# Modifications de PASH

Projet de modifications n°2024/02  
& Evaluation des incidences

*Approuvé par le Gouvernement wallon en date  
du 11 septembre 2025*

## Projet de modifications de PASH n°2024/02

# Modification n° 04.38 : Commune de TOURNAI - Rue de Rosières à Béclers

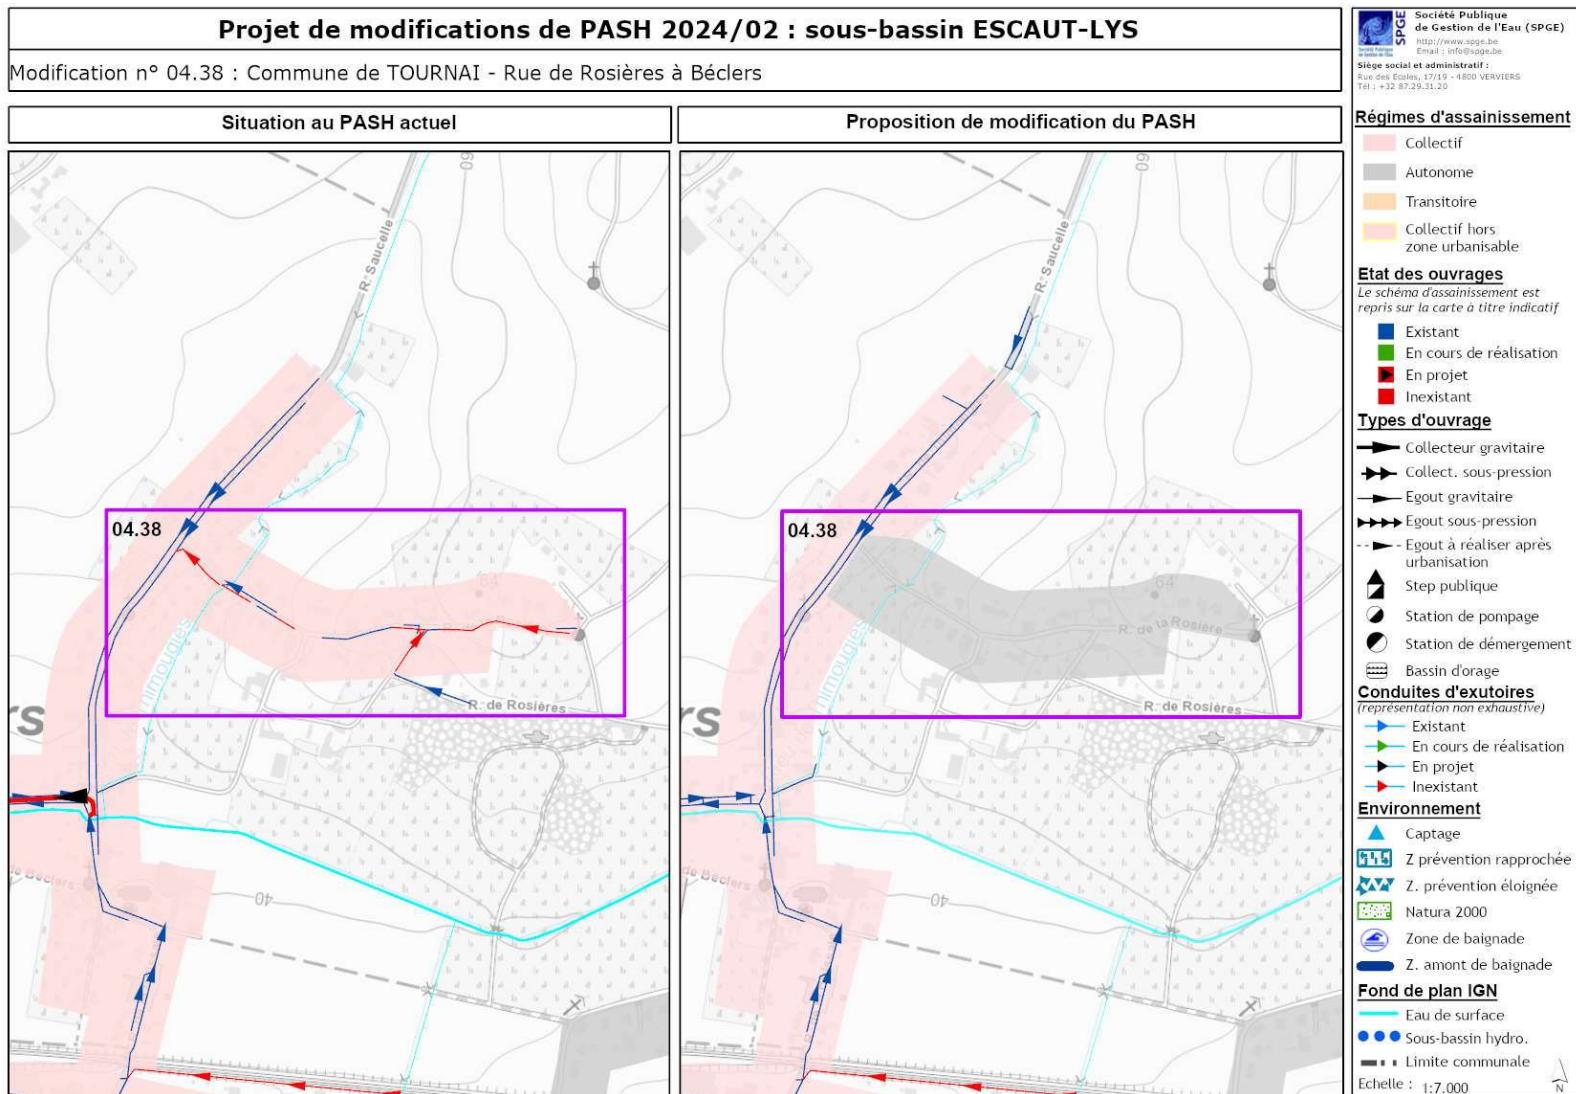
Explications	La demande de modification porte sur la rue de Rosières à Béclers, sur le territoire communal de Tournai, actuellement reprise en régime d'assainissement collectif. Etant donné la présence d'un réseau réparti en 4 exutoires, le coût trop élevé qu'engendrerait la création du réseau de collecte et la nécessité d'acquérir un terrain pour y installer le collecteur, il est proposé le passage de la zone en régime d'assainissement autonome.		
Superficie concernée	+/- 5,4 ha		
Assainissement collectif	Avant		
Assainissement collectif	65 EH		
Assainissement autonome	0 EH		
Assainissement transitoire	0 EH		
Charge totale à terme	82,5 EH

# Modification n° 04.39 : Commune de TOURNAI - Rue du Renard à Havinnes

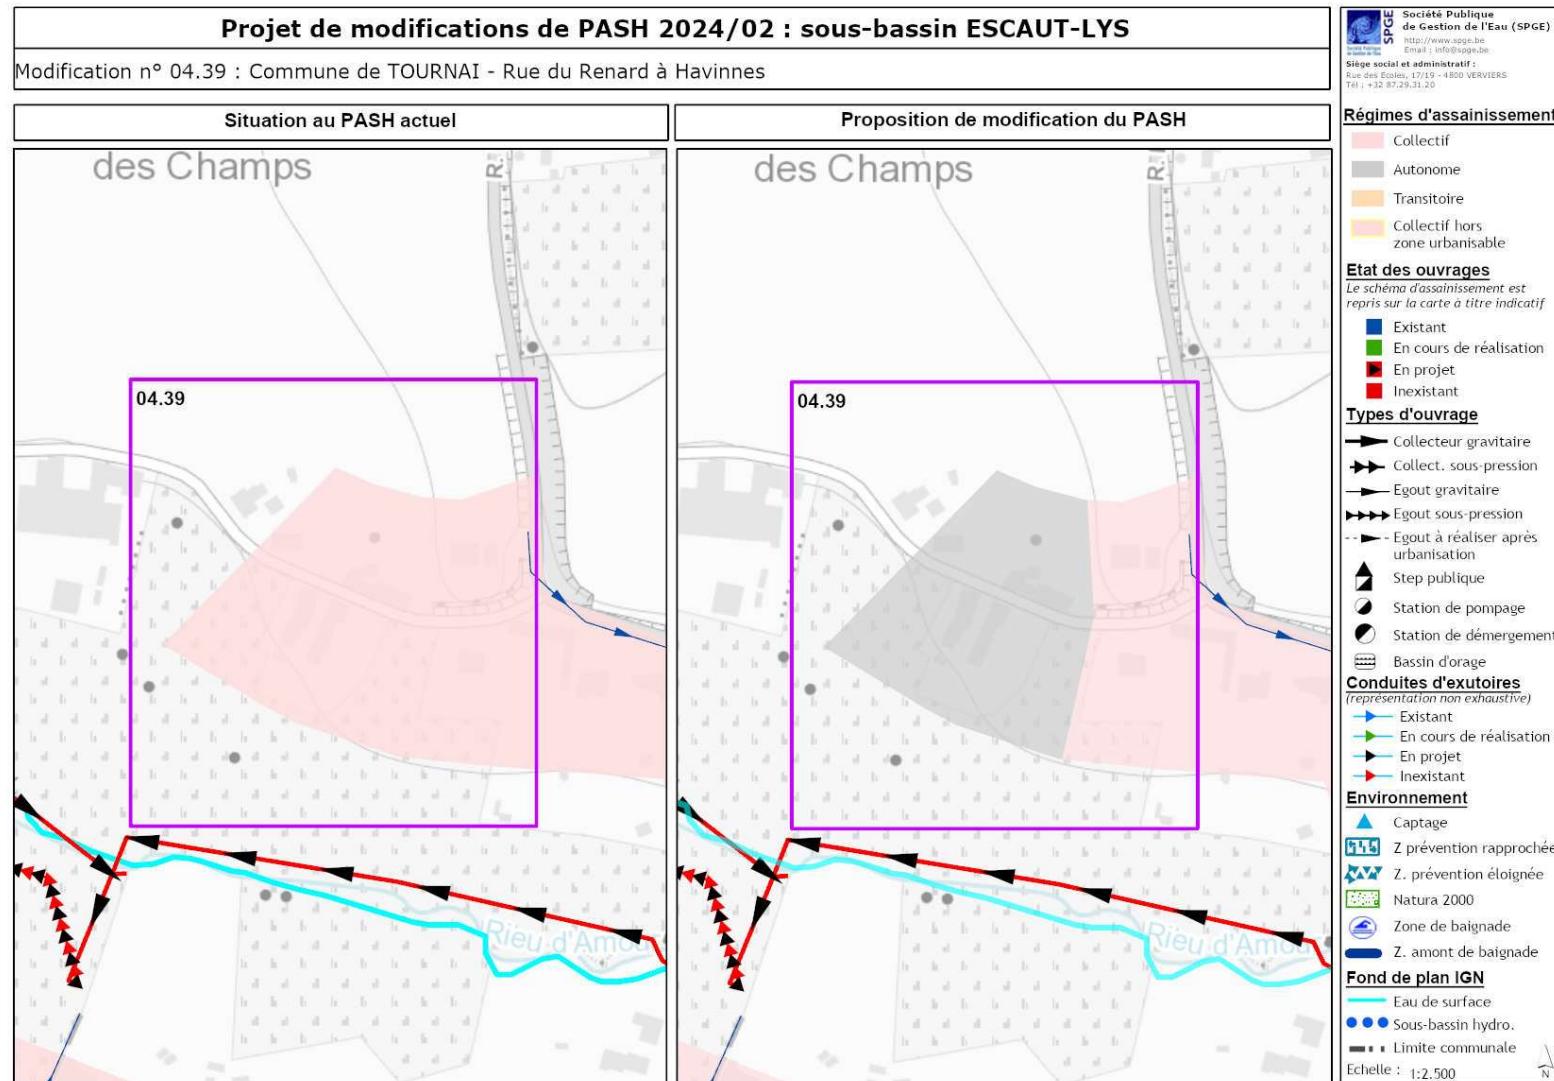
Explications	La demande de modification porte sur la rue du Renard à Havinnes, sur le territoire communal de Tournai, actuellement reprise en régime d'assainissement collectif. Etant donné le coût trop élevé qu'engendrerait la création d'un réseau de collecte et la nécessité d'acquérir un terrain pour y installer le collecteur, il est proposé le passage de la zone en régime d'assainissement autonome.		
Superficie concernée	+/- 1,5 ha		
Assainissement collectif	Avant		
	Après		
Assainissement collectif	10 EH		
Assainissement autonome	0 EH		
Assainissement transitoire	0 EH		
Charge totale à terme		<b>17,5 EH</b>

# Modification n° 04.40 : Commune de TOURNAI - Rue des Crupes à Mont-Saint-Aubert

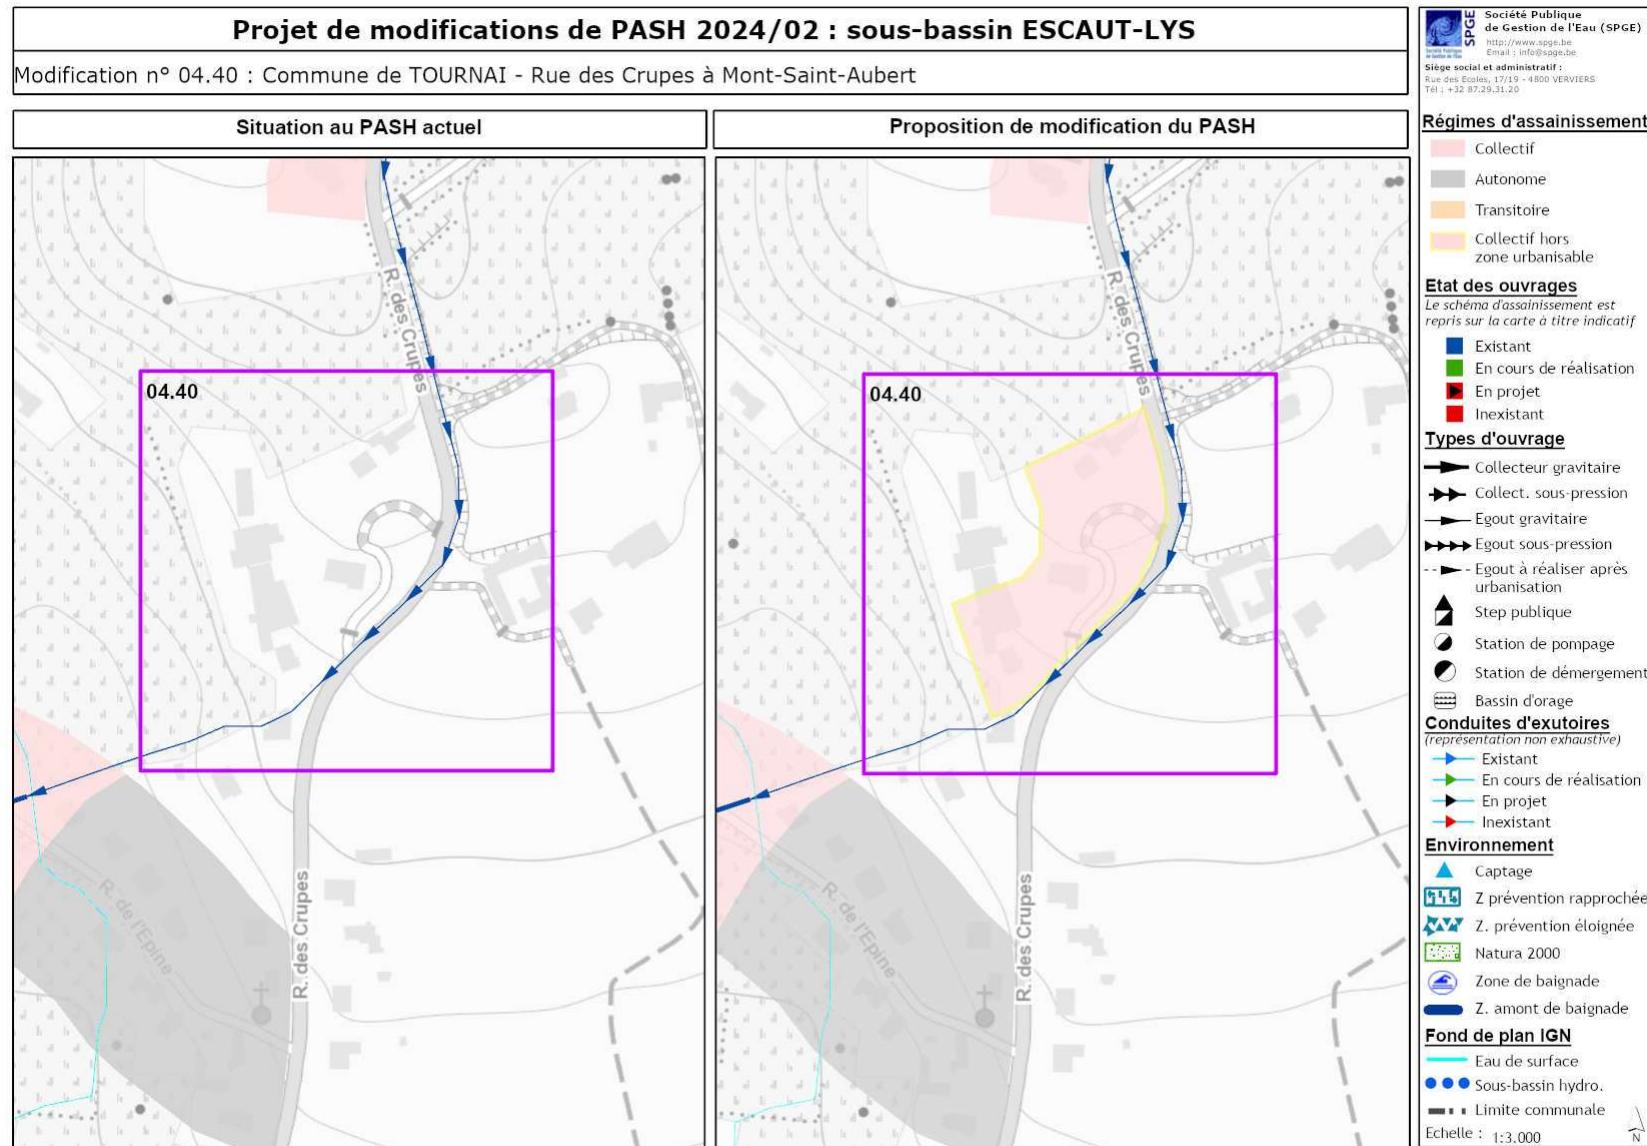
Explications	La demande de modification porte sur une partie de la rue des Crupes à Mont-Saint-Aubert, sur le territoire communal de Tournai, actuellement reprises en régime d'assainissement autonome (par défaut car située hors zone urbanisable). Il est proposé le passage de la zone en assainissement collectif étant donné l'existence d'un réseau d'égouttage auquel les habitations concernées pourront être raccordées. Les eaux usées seront traitées à la station d'épuration existante de Mont-Saint-Aubert.		
Superficie concernée	+/- 4,5 ha		
Assainissement collectif	Avant		
Assainissement collectif	0 EH		
Assainissement autonome	7,5 EH		
Assainissement transitoire	0 EH		
Charge totale à terme	7,5 EH

# Modification n° 04.41 : Commune de TOURNAI - Rue du Printemps à Willeméau

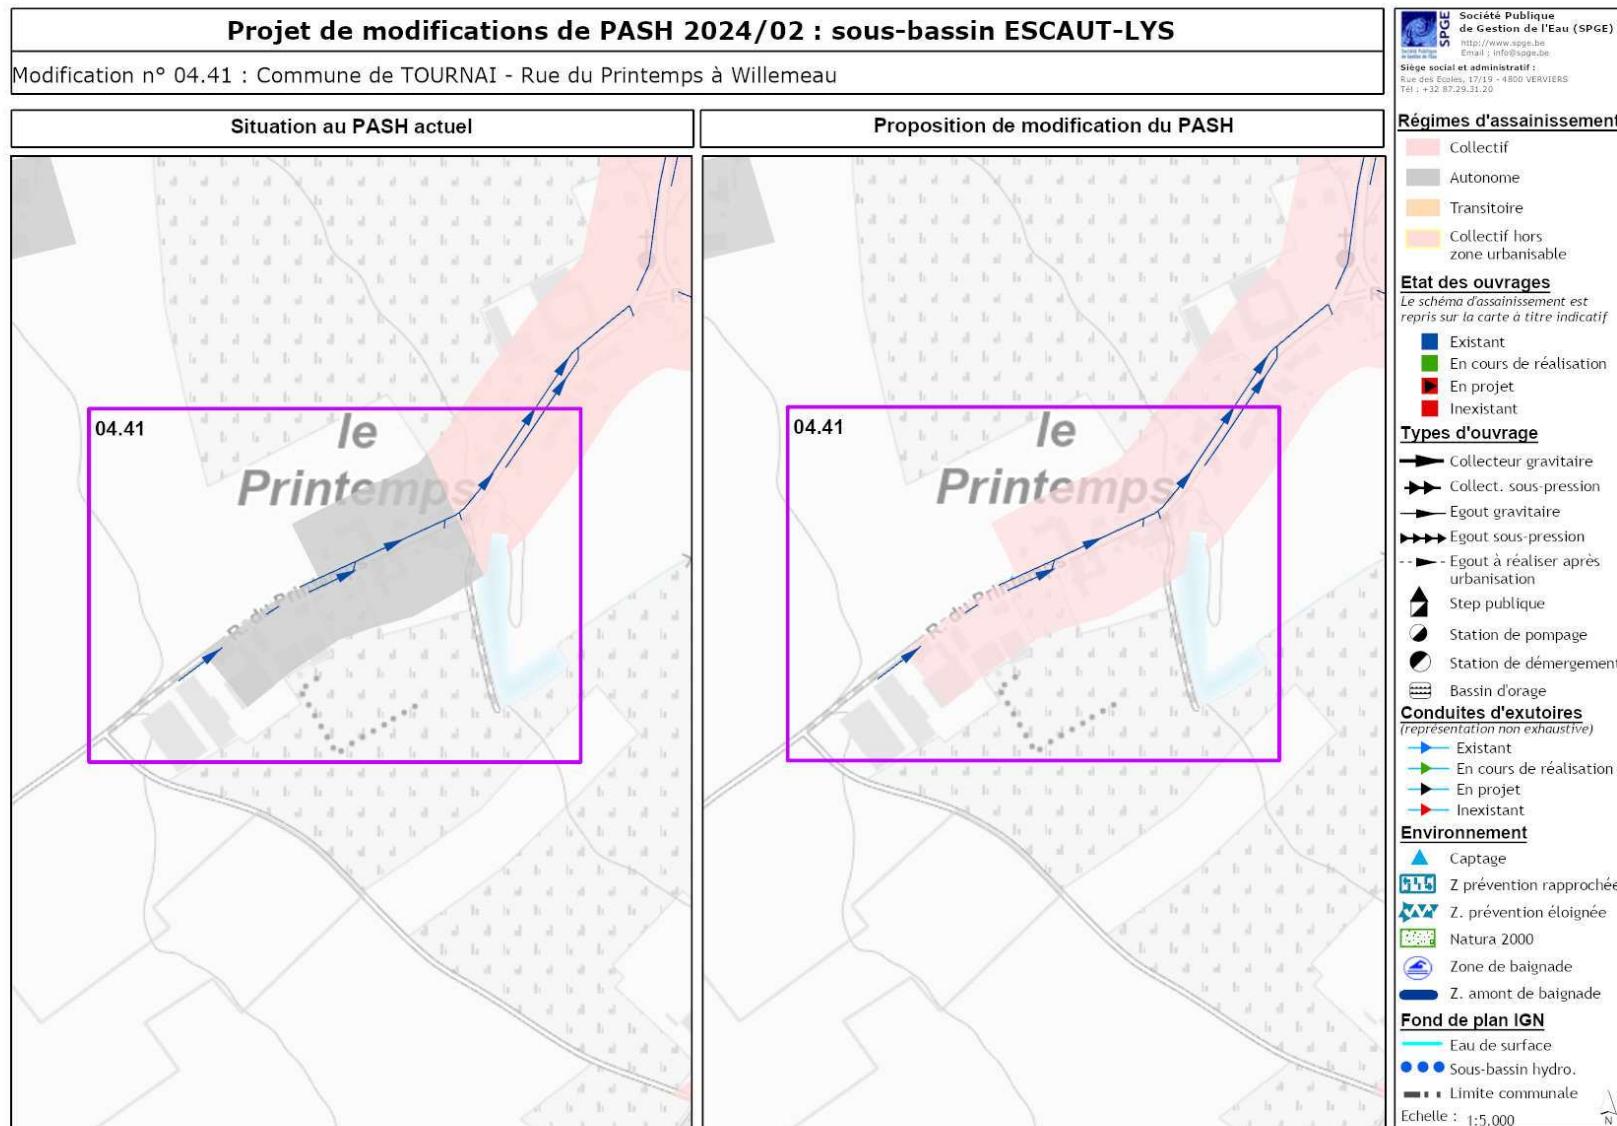
Explications	La demande de modification porte sur une partie de la rue du Printemps à Willeméau, sur le territoire communal de Tournai, actuellement reprise en régime d'assainissement autonome. Etant donné l'existence d'un réseau d'égouttage dans la zone et son raccordement à la station d'épuration existante de Froidmont, il est proposé le passage de la zone en régime d'assainissement collectif.		
Superficie concernée	+/- 2 ha		
Assainissement collectif	Avant		
	0 EH		
Assainissement autonome	25 EH		
Assainissement transitoire	0 EH		
Charge totale à terme	+/- 35 EH

# Modification n° 09.34 : Commune d'ATTERT - Village de Grendel

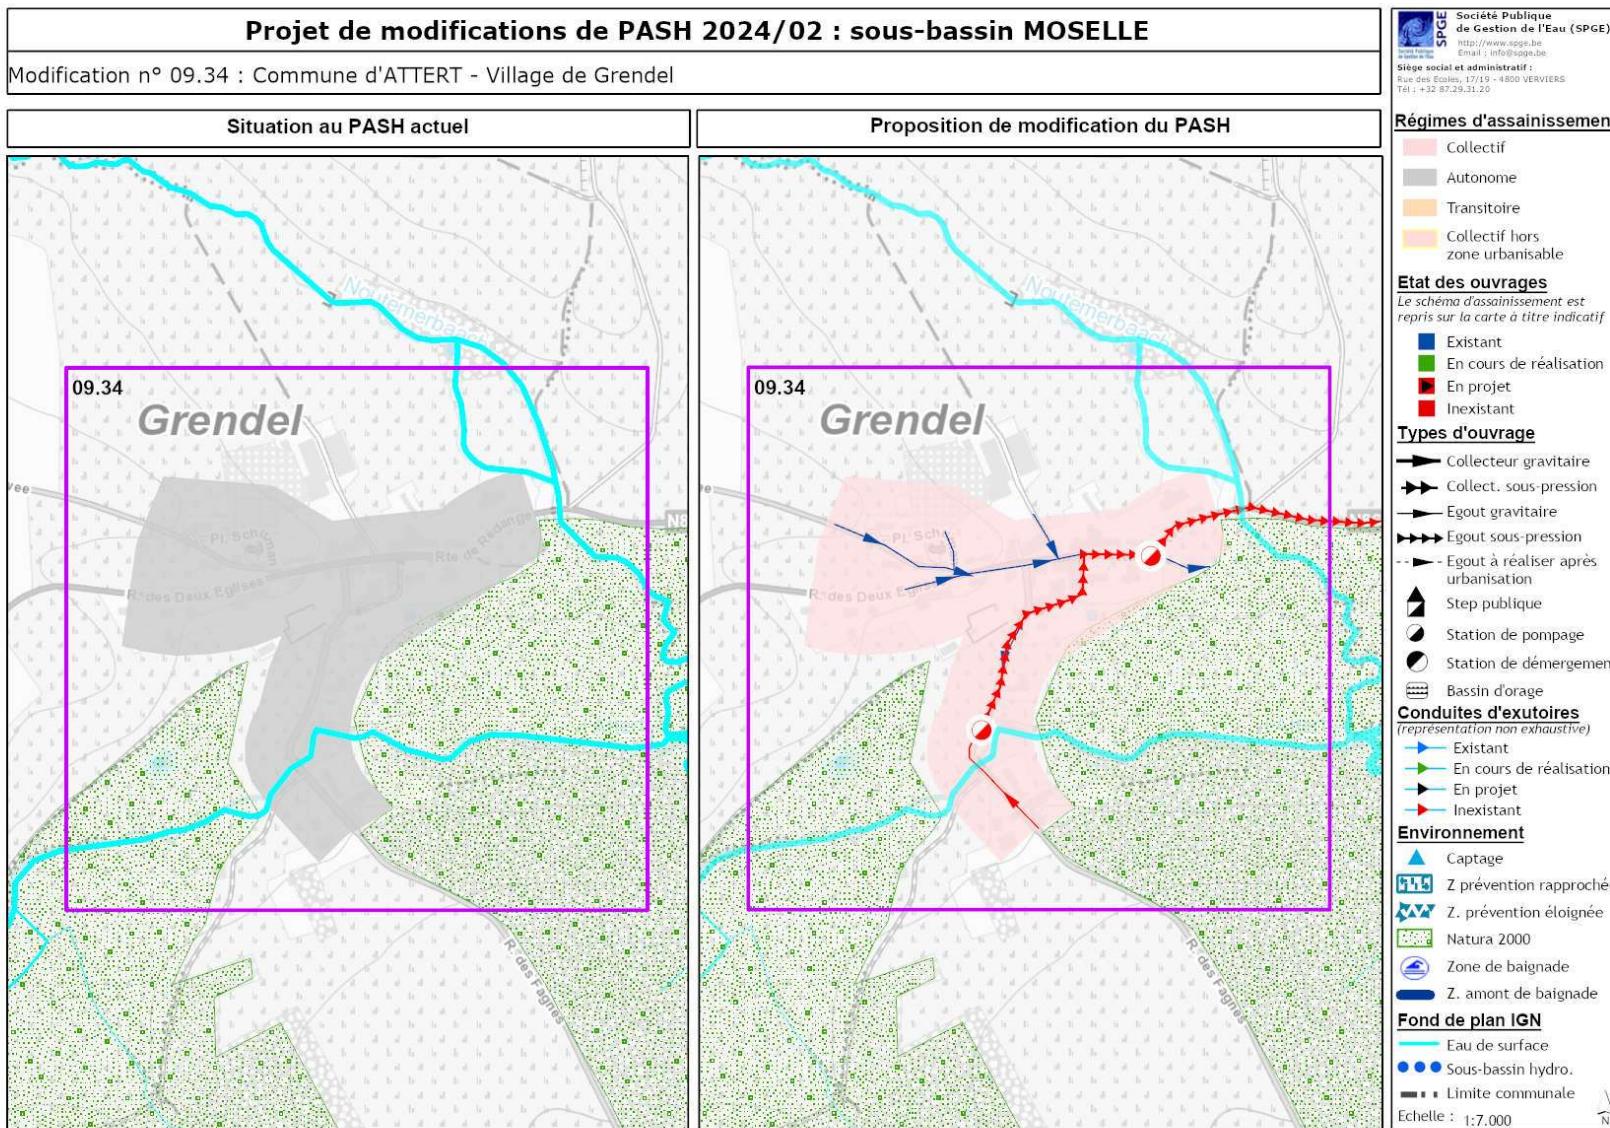
Explications	La demande de modification porte sur le village de Grendel, sis sur le territoire communal d'Attert, et actuellement repris en régime d'assainissement autonome. Il est proposé le passage en régime d'assainissement collectif de l'entièreté de l'agglomération de Grendel. Cette orientation en régime d'assainissement collectif se justifie par un réseau d'égouttage relativement complet, un taux de raccordement important et l'importance d'améliorer la qualité de l'eau de l'Attert. Un égout gravitaire, deux collecteurs ainsi que deux stations de pompage sont à prévoir afin de renvoyer les eaux usées de l'agglomération vers le réseau de Colpach-Bas situé au Luxembourg et équipé d'une station d'épuration d'une capacité de 2.000 EH.	
Superficie concernée	11 ha	
	Avant	
Assainissement collectif	0 EH	
Assainissement autonome	120 EH	
Assainissement transitoire	0 EH	
	Charge totale à terme	
	120 EH
